Název a evidenční číslo Stavby: II/101 Třebotov - Rudná, rekonstrukce I.Etapa - stavební práce	Číslo SO/PS / / číslo Změny SO/PS: 103.1.1-U/01	Číslo ZBV: 3
Název stavebního objektu/provozního souboru (SO/PS): Rekonstrukce komunikace - UZNATELNÉ NÁKLADY

Změnový list

Předmětem změny je provedení prací nad rámec prací uvažovaných v zadávací dokumentaci stavby. Dne 19.3.2020 se uskutečnila za účasti Zhotovitele a TDS prohlídka odřezovaného povrchu stavebního objektu SO 103.1 ve staničení km 0,000 - 2,838. S ohledem na charakter a vizuální povahu zastřešeného materiálu povrchu bylo ze strany Zhotovitele zajištěno provedení laboratorních zkoušek s cílem určit únosnost konstrukce. Toto měření prokázalo významně negativní výsledky únosností konstrukčních vrstev krajů vozovky, na kterých měla být dle PDPS provedena recyklace za studena. S ohledem na zjištěný stav podkladní vrstvy vozovky bylo dohodnuto, že výsledky provedených statických zatěžovacích zkoušek a klasifikace materiálů budou poskytnuty projektantovi stavby, za účelem navržení dalšího postupu, resp. za účelem navržení vhodného technického řešení, které zabezpečí provedení díla v souladu s platnými technickými předpisy a v nále

PROTOKOL č.: SZ 1-1/2019

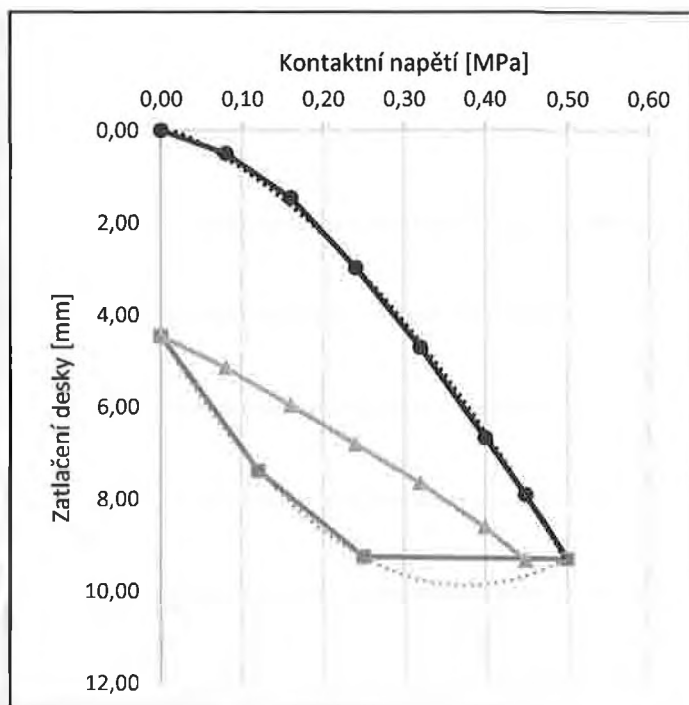
1. 0,400 m, levý kraj, $E_{0,40} = 21,0 \text{ MPa}$, 1,8
2. 1,880 m, praví kraj $E_{1,88} = 17,7 \text{ MPa}$, 2,0
3. 1,980 m, praví kraj $E_{1,98} = 20,9 \text{ MPa}$, 1,5

S ohledem na skutečnost, že výsledky
statické zatěžovací zkoušky konstrukcí ušitých
pod rektifikovanou vrstvou nevykazují ani
nízka pro únosost zemi platě bylo doporučeno,
že výsledky těchto zkoušek a klasifikace
materiálu budou poskytnuty projektantovi
stavby za účelem stanovení dalšího
postupu a platě i stanovení návrhové
teploty a jeho řešení.

**STANOVENÍ OKAMŽITÉHO INDEXU ÚNOSNOSTI (IBI)
A KALIFORNSKÉHO POMĚRU ÚNOSNOSTI (CBR)
ČSN EN 13286-47**

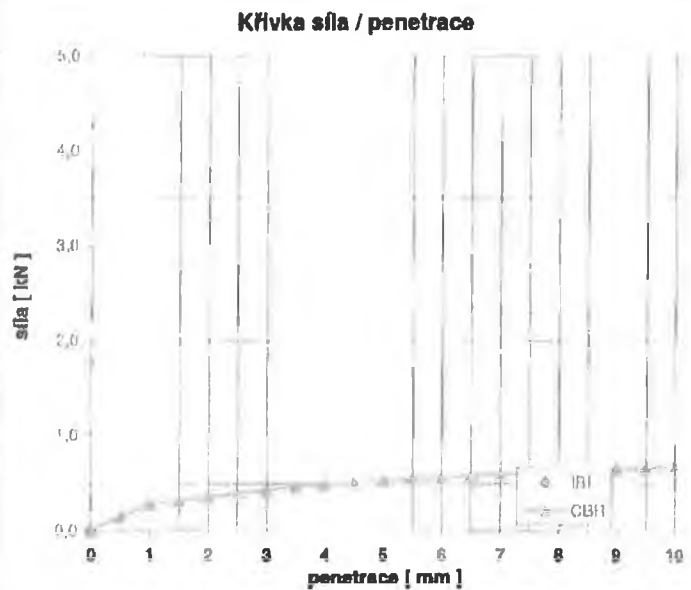
Tato skutečnost byla následně potvrzena výsledkem zkoušky CBR po sycení 96 hodin. Zjištěná hodnota 3,0% nesplňuje požadavek ČSN 73 6133 pro minimální hodnotu CBR (15%).

Pro zvýšení únosnosti krajů vozovky doporučujeme provést sanaci krajnic.

VZOROVÝ PŘÍČNÝ ŘEZ
M 1 : 50

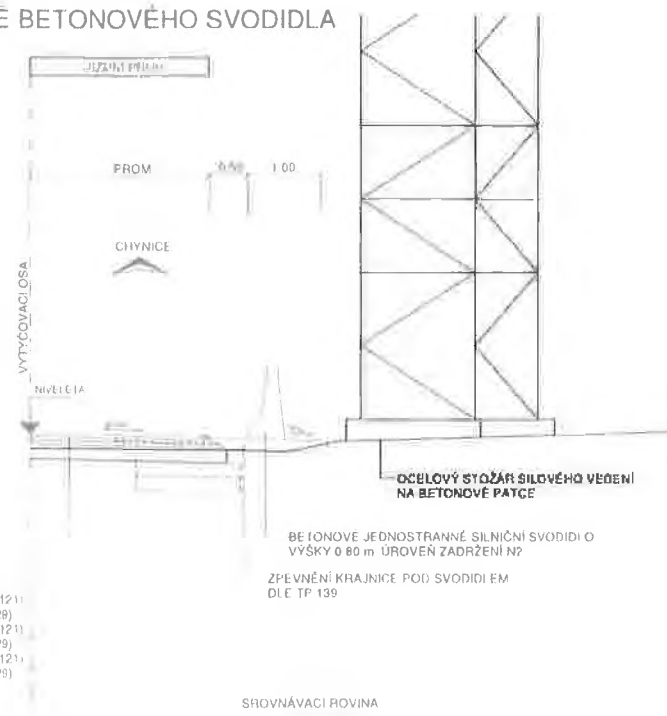
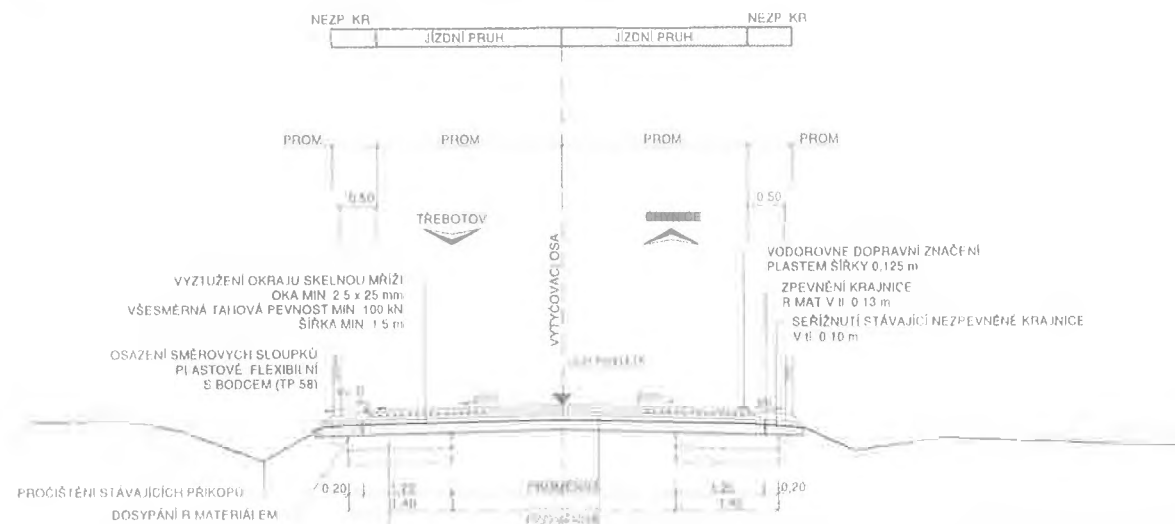
Zachovat stávající historicky ulehly materiál ve středu komunikace a využít ho jako podkladní vrstvu pod recyklovanou vrstvou, pro provedení recyklace za studena v místě doplnit niveletu a provést zvýšení o cca 150 mm.
